Création d'un accès fluvial direct à Port 2000

Mémoire en réponse à l'avis du Conseil National de Protection
de la Nature du 25 juillet 2022

Version du 21 septembre 2022

Figure 1 : Passe à poissons et notamment migrateurs en fond de darse de Port 2000

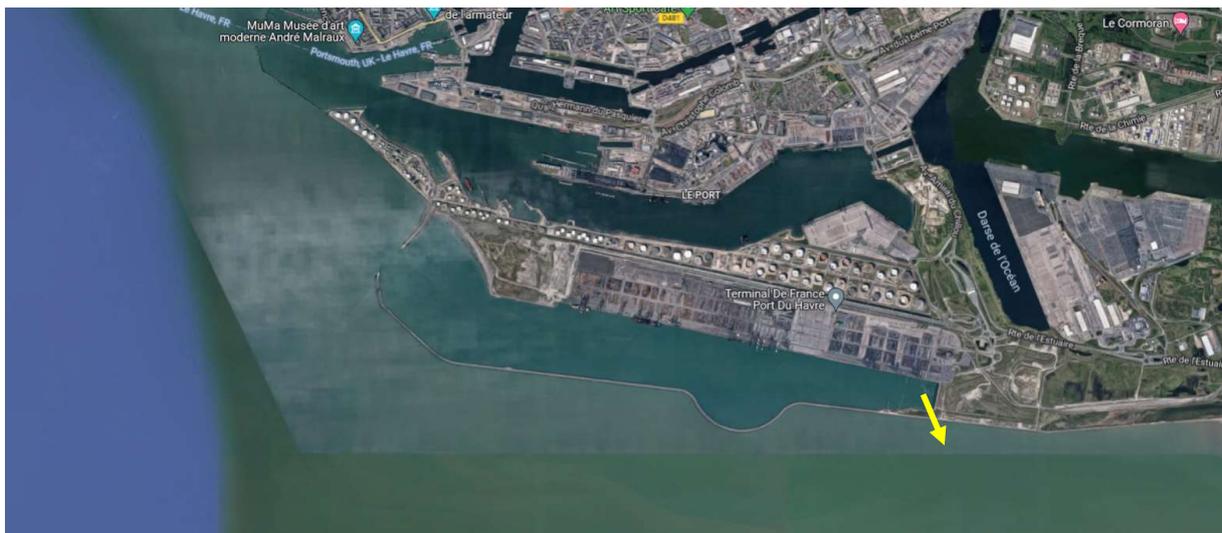
2) - Proposer une nouvelle mesure compensatoire visant à favoriser les deux espèces d'Aloses impactées par le projet. Cette mesure ne sera pas forcément mise en œuvre au sein de l'estuaire.

Par ailleurs, concernant la fonction de zone de stationnement avant montaison en particulier, il est proposé une nouvelle mesure afin de faciliter le stationnement et la migration des aloses dans l'Estuaire de Seine au regard du contexte anthropisé, notamment par le complexe portuaire du Havre. La mesure consiste à créer une passe en fond de darse de Port 2000 pour les poissons migrateurs afin d'éviter à des aloses d'être « coincées » dans le bassin de Port 2000, mais de pouvoir poursuivre leur montaison. La passe serait positionnée en fond de bassin de Port 2000 :

A noter néanmoins que le maître d'ouvrage s'est rapproché depuis l'avis du CNPN de plusieurs entités et experts des poissons migrateurs (GIPSA, SEINORMIGR, OFB...) et attend les retours de ces derniers concernant des propositions de mesures pertinentes pour les amphihalins. En cas de mesure proposée et qui serait préférée à celle ici proposée, le maître d'ouvrage se réserve le droit de proposer une autre mesure en lieu et place de celle-ci.

Figure 2 : localisation de la mesure (en jaune) et principe d'aménagement

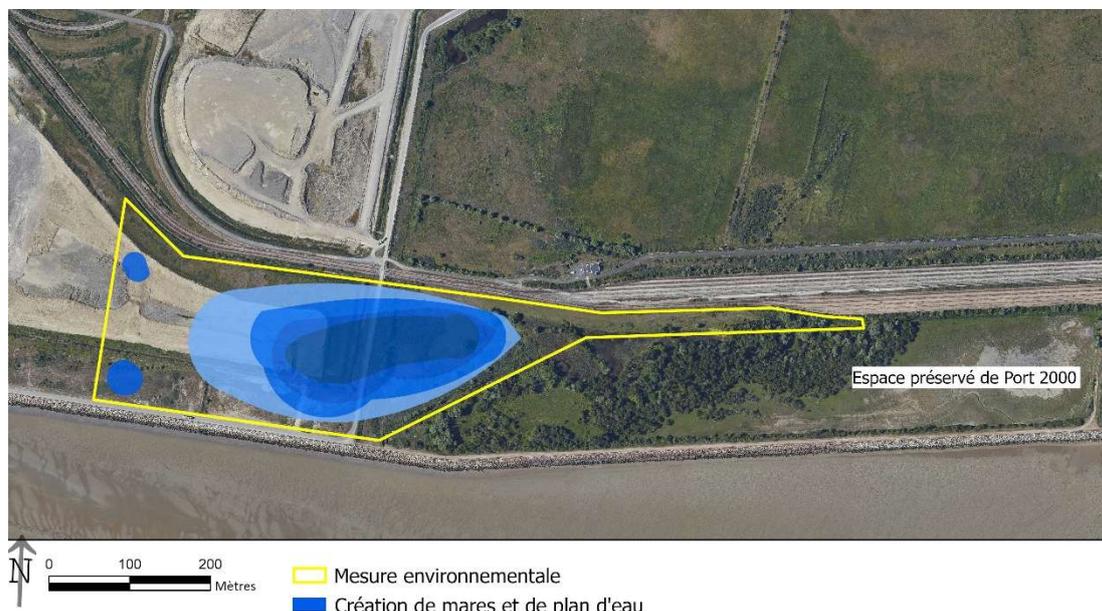
3) - Prévoir des mesures de réduction et de compensation pour la faune terrestre potentiellement impactée, l'insuffisance des inventaires nécessitant de les considérer comme potentiellement présents. Le prolongement de l'artificialisation de ces zones par rapport à la durée initialement prévue doit en effet être compensé par des mesures adaptées.

Afin de proposer des mesures complémentaires en faveur des amphibiens et des oiseaux, la gestion écologique de 10,8 ha de terrain compris entre l'Espace préservé et Port 2000 sera mise en œuvre. Il s'agit d'une nouvelle mesure de compensation (MC04) introduite au dossier. Il s'agit d'une extension de l'espace préservé.

- La création d'une zone humide et d'un plan d'eau, afin de créer des zones favorables aux stationnement des oiseaux et à la reproduction des amphibiens ;
- L'entretien des milieux par fauche ou pâturage, afin de conserver un milieu ouvert favorable à l'avifaune et aux amphibiens.

La piste qui passe aujourd'hui au centre de cette zone et permet l'accès à la digue sud de Port 2000 sera déviée le long de la zone au nord et à l'ouest.

Zone d'influence de la création de la brèche amont

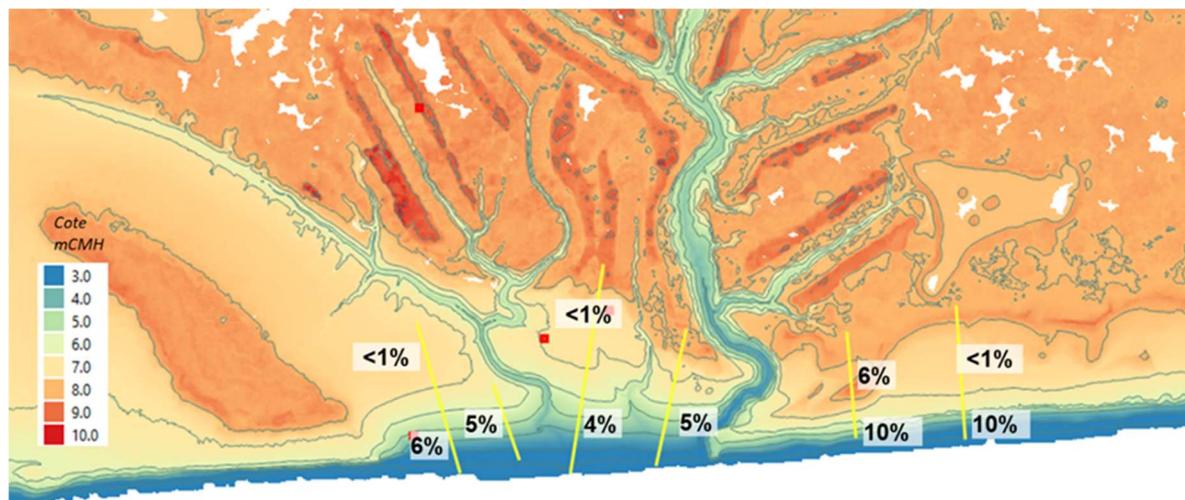
5) - Présenter de manière concise les simulations de l'évolution hydraulique et sédimentaire de l'estuaire tant sur la construction de la nouvelle digue de 2 km que sur les brèches à créer lors de la MC03 en amont (et davantage en fonction des nouvelles mesures), si possible avec différents scénarios d'ampleur du dés-enrochement (longueur des tronçons, abaissement de la hauteur).

L'influence de l'abaissement de la digue basse nord sur 450m à la cote +2,5mCMH (création de la brèche amont en 2005) correspond au polygone en jaune sur le levé ci-dessous d'une surface d'environ 25 ha. Il inclut les filandres débouchant à la brèche amont et les terrains non végétalisés qui n'existaient pas avant la création de la brèche et du méandre.

On observe d'autre part, au droit de la brèche amont, un adoucissement des pentes de l'estran autour de 5% alors qu'elles sont plutôt de 10% plus à l'est en présence de la digue basse. La pente des vasières au-delà reste inférieure à 1%.
